Informe Consolidado de Solicitud de Aclaraciones, Rectificaciones y/o Ampliaciones a la Declaración de Impacto Ambiental del Proyecto "Construcción de Viviendas Sociales D.S.49 Chacra G, Coyhaique"

Nombre del Titular : Servicio de Vivienda y Urbanización Región de Aysén
Nombre del Representante Legal : Giovanna Gómez Gallardo
Dirección : Freire 5

El presente Informe Consolidado de Solicitud de Aclaraciones, Rectificaciones o Ampliaciones a la Declaración de Impacto Ambiental del proyecto "Construcción de Viviendas Sociales D.S.49 Chacra G, Coyhaique", contiene las observaciones generadas en virtud de la revisión de la Adenda.

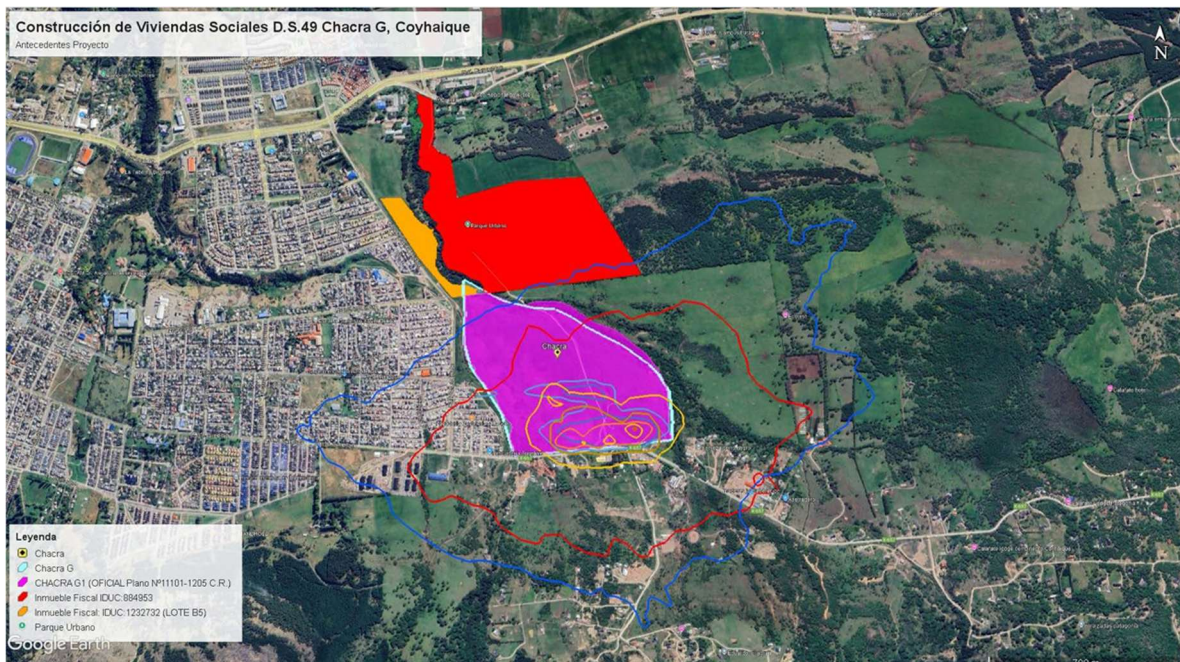
4. Del análisis técnico de los antecedentes disponibles, la SEREMI de Bienes Nacionales de la Región de Aysén señala que el polígono identificado como Chacra G1 en los documentos actualmente publicados en la plataforma del Servicio de Evaluación Ambiental (SEA) —representado en color calipso— no se ajusta al polígono oficialmente transferido por el Ministerio de Bienes Nacionales.

La referida discrepancia se sustenta en la verificación de una sobreposición parcial con el Lote B5, singularizado en el Plano N^o 11101-2061 C.R., así como en la detección de incongruencias en los deslindes consignados, los cuales no resultan concordantes con los antecedentes catastrales oficiales vigentes.

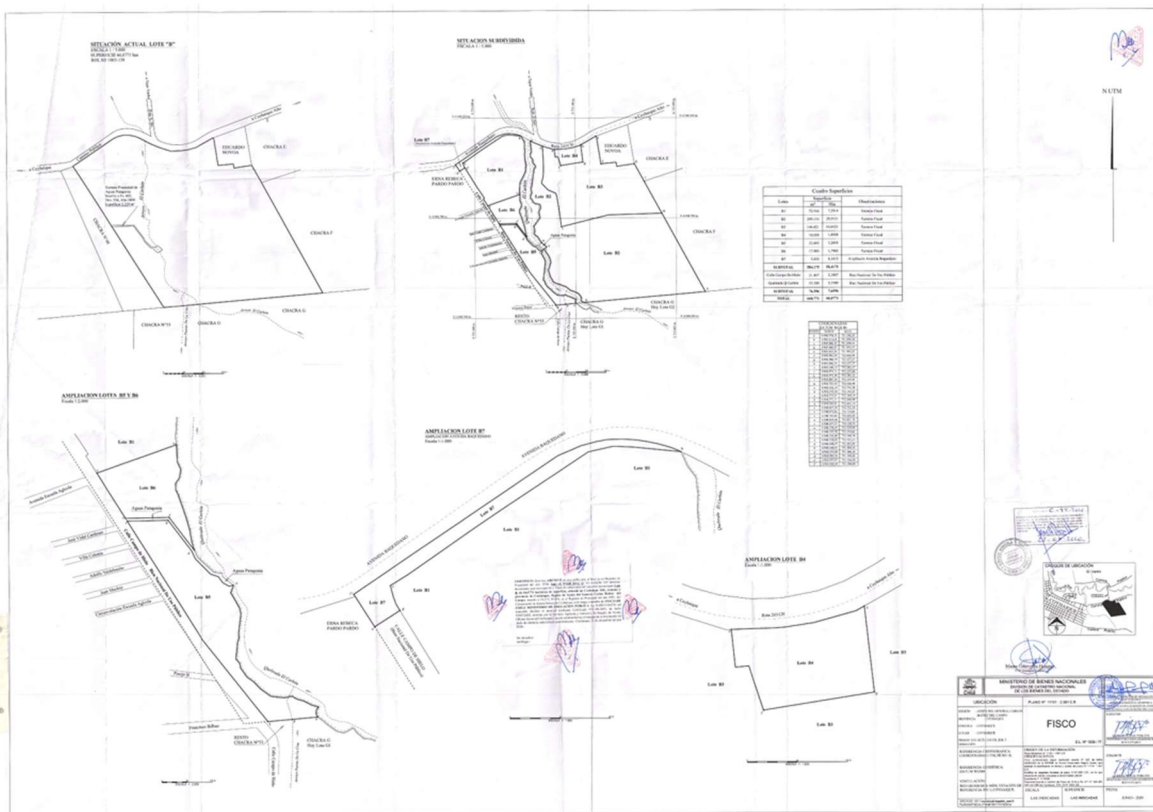
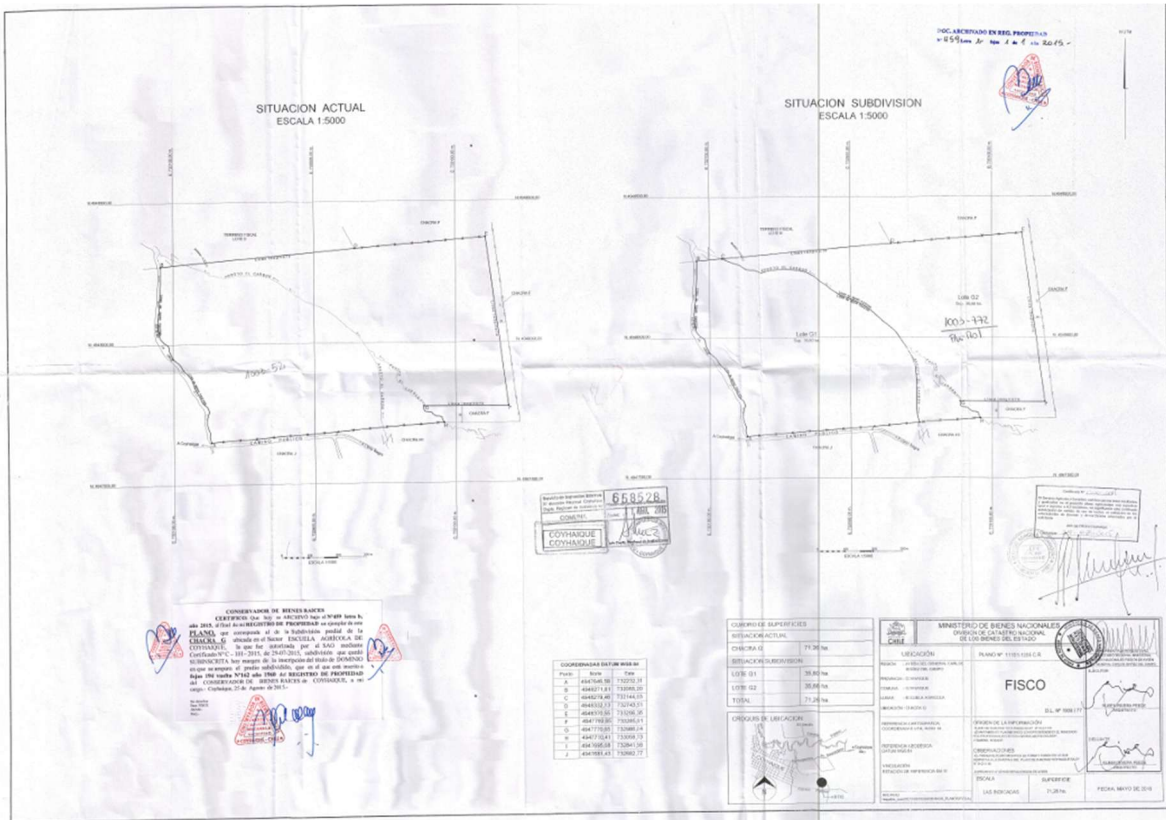
Con el objeto de precisar la correcta delimitación territorial, se adjunta imagen en formato JPG que incorpora el polígono oficial de la Chacra G1, validado por la Unidad de Catastro de la Secretaría Regional de Bienes Nacionales y representado en color violeta, para efectos de contraste y correcta identificación espacial.

En virtud de lo anterior, y sobre la base de los antecedentes revisados, se informa que se identifica una afectación a parte de un inmueble fiscal como consecuencia de la ejecución del proyecto en evaluación, correspondiente al Lote B5, con una superficie de 32.693 m², el cual se encuentra actualmente con una concesión gratuita de largo plazo en trámite a favor de la Ilustre Municipalidad de Coyhaique, y que forma parte del proyecto denominado "Parque Urbano".

- a) Aclarar la información, precisando o descartando que el proyecto hace una utilización del Lote B5.
- b) Actualizar los antecedentes presentados en la DIA (Planos y KMZ), el cual se debe ajustar al polígono oficialmente transferido por el Ministerio de Bienes Nacionales.
